REVISADO

☒ SIN COMENTARIOS
☒ CON COMENTARIOS

<div style="display: flex; justify-content: space-between;"> <div> </div> <div> MINERA ESCONDIDA LTDA. INGENIERÍA DE DETALLES CAMBIO DE MATERIAL LÍNEAS ELECTROLITO INTERPLANTA A HDPE </div> </div>			
SINGULARIDADES DE TRAZADO			
ATRAVESO LÍNEA FERREA			
PLANTA, SECCIONES Y DETALLES			
PROYECTO N°	BPI-17009	OC N°	
ESCALA	INDICADAS		
REVISADO			
APROBADO			
PLANO BRASS N°			
BPI17009-C-6000-SC021		BPI17009-C-6000-SC021

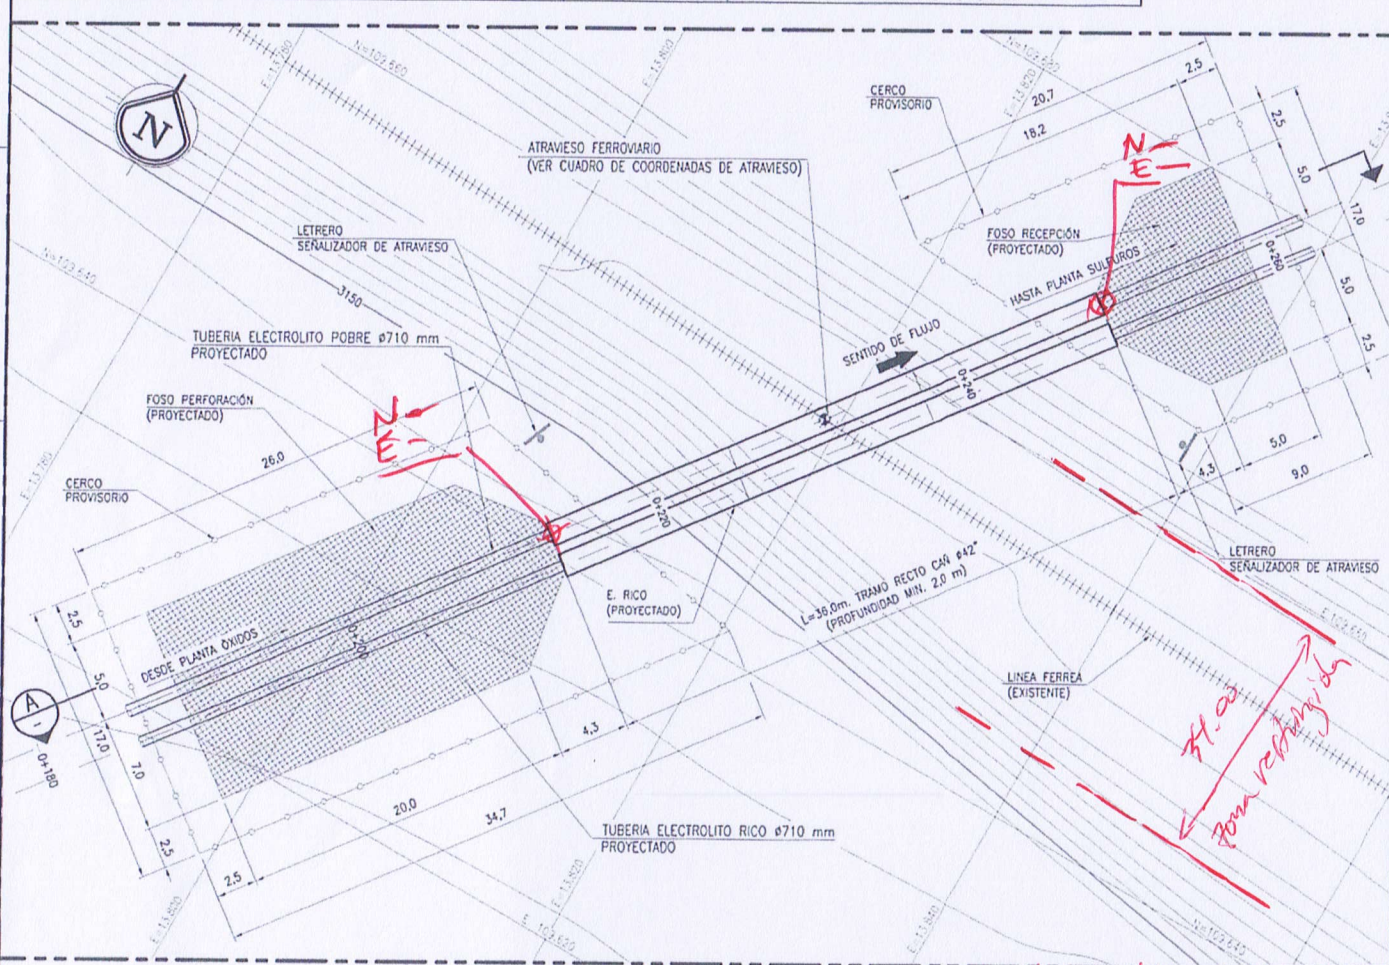
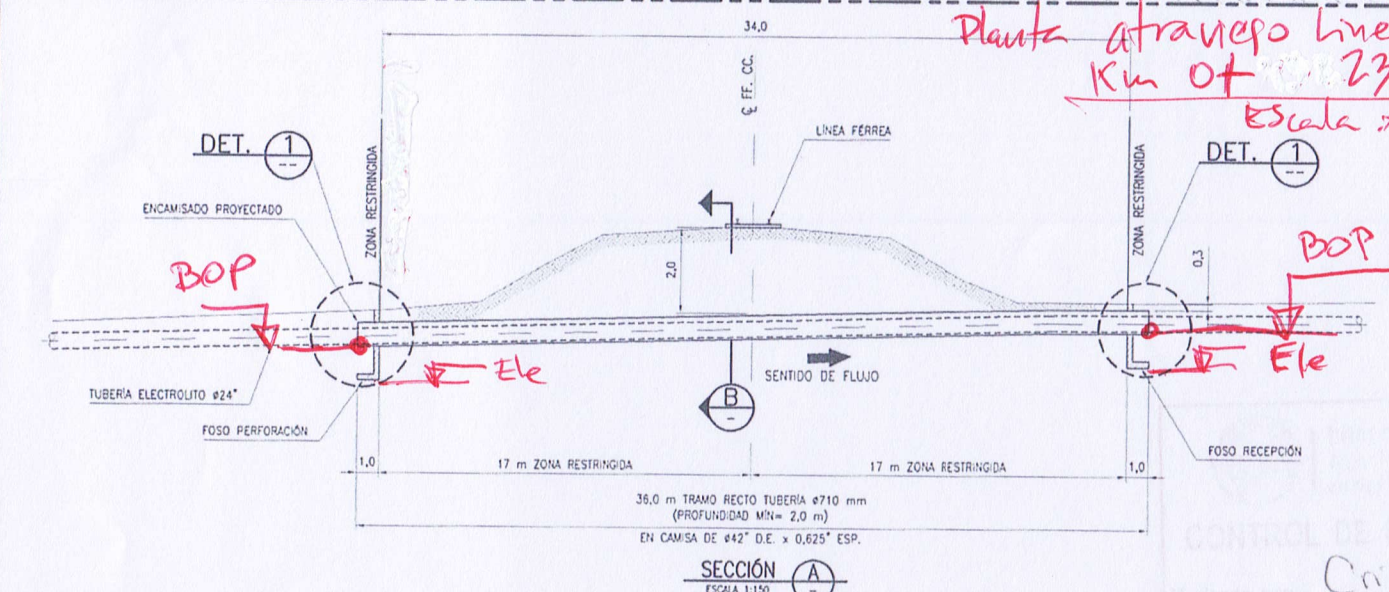
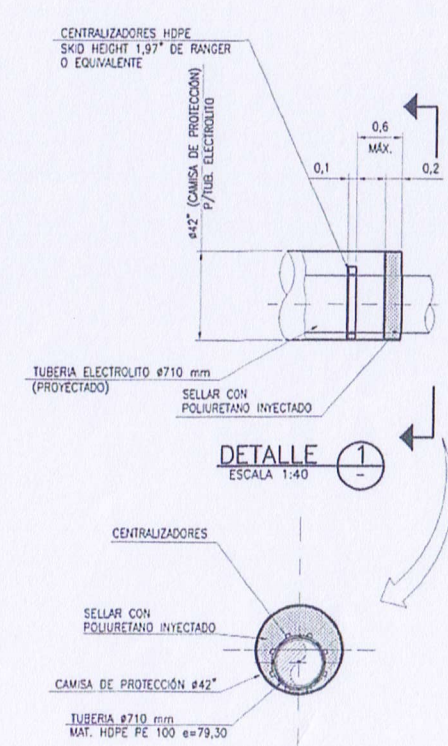
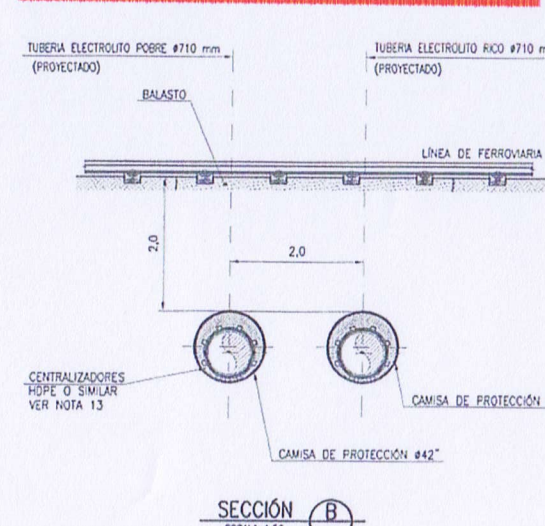
- EL LETRERO SEÑALIZADOR DEL ATRAVESO SE CONSTRUIRÁ SEGÚN EL DOCUMENTO BPI17009-C-6000-TS005 "ESPECIFICACIÓN TÉCNICA - SEÑALÉTICA DE DUCTOS".
 - La reestricción del relleno de la plataforma del ferrocarril, si se requiere, deberá ser de acuerdo a "reposición de terraplén" según SPEC.

Es necesario definir un procedimiento y material para la reestricción de un elemento que soporta la carga de ferrocarril.
